PAVAN & BARROS
engenharia

3. Esquadrias de Madeira / Alumínio e Vidros:

Estado de deterioração da
calha

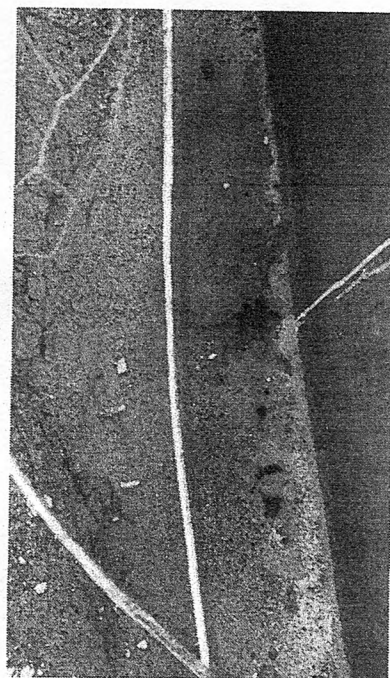
2.3. Substituição de todas as calhas por novas, tendo em vista que as peças atuais encontram-se em estado de degradação avançada, e seu reparo não seria viável. Esta substituição faz-se necessária para garantir a preservação do patrimônio, evitando futuros danos ao prédio e equipamento. *(Ordem 11 da Planilha de Aditivo)*

Obs.: O item 2.2 da planilha orçamentária (revisão nas emendas das calhas existente...) terá o seu valor suprimido, pois as calhas serão devidamente substituídas conforme item 2.3 acima descrito. (Ordem 12 da Planilha de Aditivo)

Escavação manual de valas

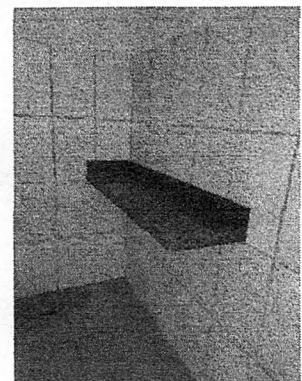
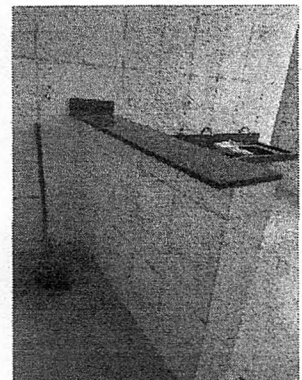
- 4.2. Foi necessário a escavação manual de valas para a instalação da tubulação da nova rede de esgoto, executada nos banheiros masculino, feminino e especial; (*Ordem 23 da Planilha de Aditivo*)
- 4.3. Para o fechamento das referidas valas usou-se concreto com preparo mecânico que também foi aplicado no piso elevado da plenária; (*Ordem 24 e 25 da Planilha de Aditivo*)
- 4.4. Bancadas de apoio de granito cinza polido com medidas 1,72x0,35m e 1,51x0,40m, instaladas na cozinha. (*Ordem 36 e 37 da Planilha de Aditivo*)

Retirada e elevação da Estrutura do forro de PVC

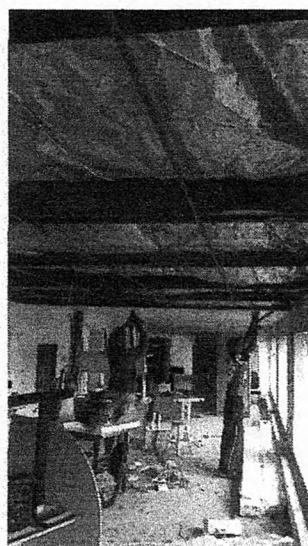
5.2. Foi de suma importância a retirada do forro de PVC, colocação da manta térmica e a instalação de um novo forro de mesmo material, elevando à altura do pé direito, nos ambientes: Depósito, Estúdio/CPD/Circulação e Arquivo morto, melhorando o consumo de energia, tendo em vista que os ambientes ficaram melhores climatizados e o conforto térmico para o exercício das atividades de cada funcionário. (*Ordem 13, 29, 34 e 35 da Planilha de Aditivo*)

Forro de PVC da sala de protocolo apoiado pela estrutura da divisória

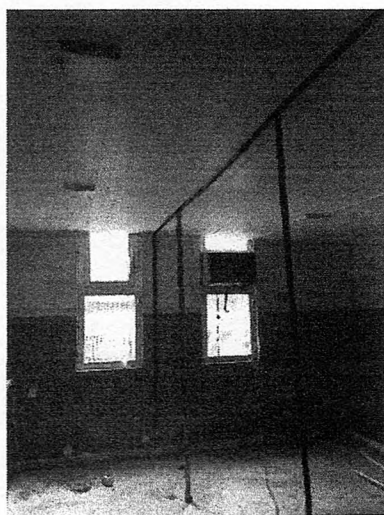
5.3. Foi necessário também a retirada do forro em PVC da sala do protocolo, pois sua estrutura de suporte estava comprometida. (*Ordem 29 da Planilha de Aditivo*)

5.4. É necessário a demolição dos forros de gesso nos banheiros, gabinete presidencial, banheiro do gabinete e plenária, para a instalação de um novo forro. No gabinete presidencial a instalação seguirá um novo projeto de iluminação, elevando também a altura do pé direito, sendo que a apresentação

Instalação do revestimento de piso substituídos

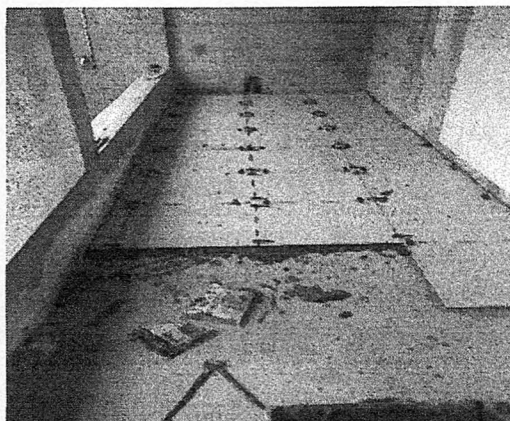
6.1. Os revestimentos de pisos e rodapés citados nos itens 7.5, 7.6 e 7.8 contidos na planilha orçamentária licitada, foram substituídos por novos itens de revestimentos de pisos de melhor qualidade, sendo que as escolhas dos novos pisos ficaram a cargo da comissão de licitação. *(Ordem 03, 04, 05, 08 e 09 da Planilha de Aditivo)*

6.1. Para a instalação do novo piso cerâmico houve a necessidade da retirada do piso ora existente, pois o mesmo não estava em devido nivelamento, evitando assim que ficasse diferença considerável de altura entre os ambientes. *(Ordem 32 da Planilha de Aditivo)*

Obs.: Os itens 7.5, 7.6 e 7.8 mencionados acima terão os seus valores suprimidos, pois serão devidamente substituídos por novos itens de revestimentos de pisos. (Ordem 06, 07 e 10 da Planilha de Aditivo)

Obs.: O item 7.3 terá parte do seu valor suprimido, pois não será necessário parte da sua execução, tendo em vista a retirada dos revestimentos cerâmicos. (Ordem 33 da Planilha de Aditivo)

Instalação da ampliação do mezanino

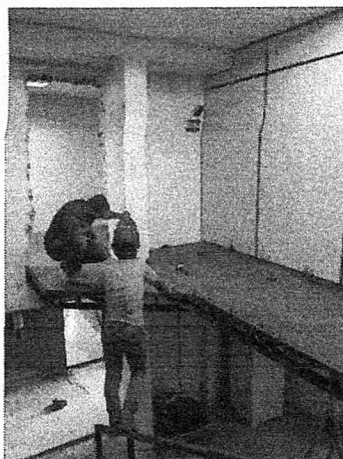
- 7.1. Faz-se necessário o aumento da área referente ao item 8.1 (Fornec. e instalação de estrutura p/ ampliação mezanino...) da planilha orçamentaria, que foi utilizado na ampliação da estrutura do mezanino, pois a área da planilha não atende a demanda da obra; (*Ordem 19 da Planilha de Aditivo*)
- 7.2. Foi executado a perfuração de estacas para infraestrutura de uma nova ampliação do mezanino que será executada futuramente, essa ampliação acontecerá sob a sala de protocolo. As estacas já foram executadas tendo em vista a instalação do novo piso, evitando assim a quebra e recolocação do mesmo futuramente. (*Ordem 31 da Planilha de Aditivo*)
- 7.3. *Fechamento do mezanino em paredes com placas de gesso acartonado (DRYWALL) (Ordem 41 da Planilha de Aditivo)*
